Resumé af indkomne bemærkninger til projektet Blåvand Kyst, Byrådets vurdering af disse

I forbindelse med den offentlige høring af ideoplægget til projektet Blåvand Kyst, har Varde Kommune modtaget 70 bemærkninger. Bemærkningerne er nummererede på vedlagte bilag med navn, adresse og bemærkninger iht. emneindeksring.

Figur 1 Projektområdet med §3 beskyttede områder og Oksbydige markeret

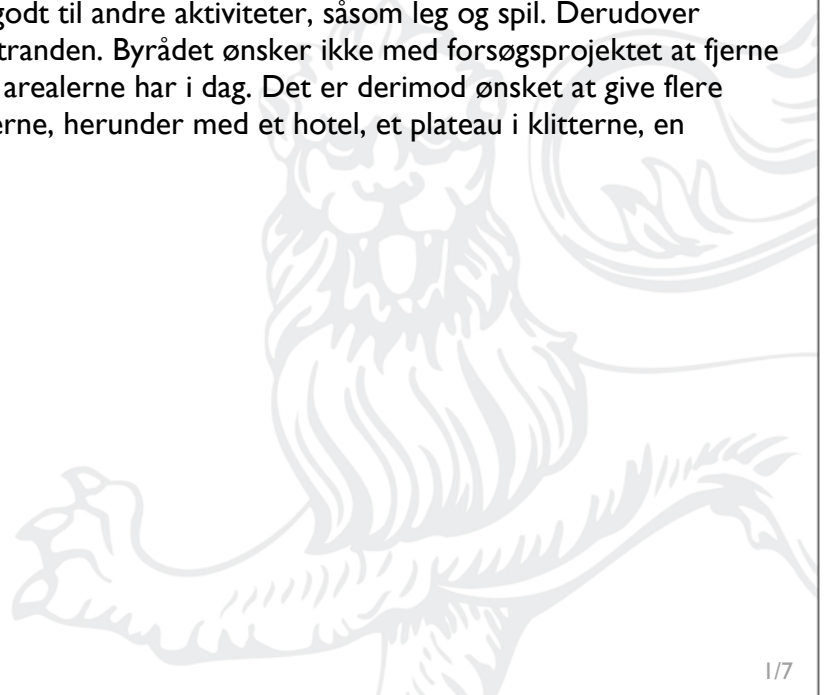
Høringssvar nr. 3, 5, 6, 7, 9, 10, 11, 12, 13, 14, 15, 16, 17, 18, 19, 20, 21, 22, 23, 24, 25, 26, 27, 28, 29, 30, 31, 32, 33, 34, 35, 36, 39, 40, 41, 43, 44, 45, 46, 47, 48, 49, 51, 52, 53, 54, 55, 56, 57, 58, 60, 61, 62, 63, 64, 65, 66, 67, 68 og 69 gør indsigelser mod at inddrage natur- og klitområder, der forefindes i projektområdet. En særlig bekymring angår inddragelse af naturområdet på Hafniagrunden med begrundelse i, at området i dag fremstår fri for boligbyggeri, som en slags åndehul, i det ellers tæt bebyggede sommerhusområde. Derudover påpeges det, at området i dag bliver brugt til rekreative formål, samt en direkte vej til stranden. Flere indsigere bemærker, at projektområdet er udpeget efter naturbeskyttelseslovens §3 som beskyttet hede, og påpeger, at dispensation for §3 natur ikke er omfattet af forsøgsordningen. Flere indsigere spørger hvordan forsøgsprojektet forholder sig til Varde Kommunes vision "Vi i naturen".

Kortet til højre viser med lilla skråkravering den vejledende registrering af § 3-beskyttet hede efter naturbeskyttelsesloven i projektområdet. Den stiplede streg angiver grænsen mellem sommerhusområde og landzone. I arealet med sommerhusområde (nord for strengen) har § 3-beskyttelsen kun begrænset betydning, idet dette areal kun er beskyttet imod tilstandsændringer med landbrugsmæssige formål. Det vil sige, at etableringen af hotel med tilhørende faciliteter nord for den stiplede linje ikke kræver dispensation efter naturbeskyttelsesloven. I arealet med landzone kræver alle tilstandsændringer dispensation.

Der er igangsat en naturkvalitetsvurdering af hele projektområdet, som skal klarlægge projektets konsekvens for dyre- og planteliv. Der skal i forbindelse med det videre planarbejde for delprojekterne foretages en screening efter lov om miljøvurdering af planer og programmer for at vurdere behovet for en miljøvurdering. Ligeledes skal det vurderes om delprojekterne er omfattet VVM-bekendtgørelsens bilag 2, hvorefter der skal foretages en VVM-screening for at vurdere behovet for en VVM-redegørelse. Da delprojekterne grænser op til Natura 2000-områder, vil der i det videre arbejde blive vurderet, om der skal udarbejdes Natura 2000 Væsentlighedsvurderinger efter Habitatbekendtgørelsen.
